Onderwerp Advies RO - Voorontwerp bestemmingsplan – Woningbestemming - Rijksweg 194, Jirnsum

*Advies RO - Voorontwerp bestemmingsplan – Woningbestemming - Rijksweg 194,  
Jirnsum*

Onderwerp : PF-2023/269286: advies vooroverleg bestemmingsplan Rijksweg 194  
Jirnsum

**Van:** wateradvies@weterskipfryslan.nl <zaken@weterskipfryslan.nl>  
**Verzonden:** dinsdag 10 oktober 2023 19:36  
**Aan:** [REDACTED]  
**Onderwerp:** [weterskip 502856-b30ff7] Aanvullend advies ruimtelijk plan 'Advies vooroverleg art. 3.1.1. Bro voorontwerpbestemmingsplan 'Rijksweg 194 te Jirnsum''

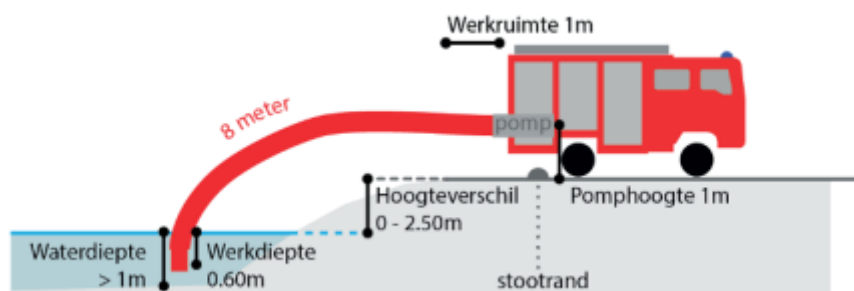
- Er is geen brandkraan binnen 100 meter afstand van de woning aanwezig;
- Langs de toegangsweg is geen openwater gelegen;
- Naast de boerderij is openwater aanwezig, maar het is de vraag of dit bereikbaar is. Ook is de vraag of dit bruikbaar is, omdat bij een brand in de boerderij niet dicht naast de boerderij kan worden opgesteld vanwege hittestraling;
- Nabij de nieuw te bouwen woning ligt openwater, maar het is de vraag of dit toegankelijk is vanaf de nieuw aan te leggen weg.

De verwachting is dat er onvoldoende bluswater is om het genoemde brandscenario te kunnen bestrijden. Dit zou ertoe kunnen resulteren dat de volledige woning in brand raakt.

- De eigenaar van de woning te informeren over het bluswaterprobleem en het te verwachten brandscenario;
- De situatie te laten verbeteren. Dit kan door het openwater bij de nieuw te bouwen woning bereikbaar te maken. Bij de boerderij zou bij de gronddam een mogelijkheid voor openwater kunnen zijn.
- De brandweer te betrekken bij de uitwerking van de keuze met betrekking tot bluswater.
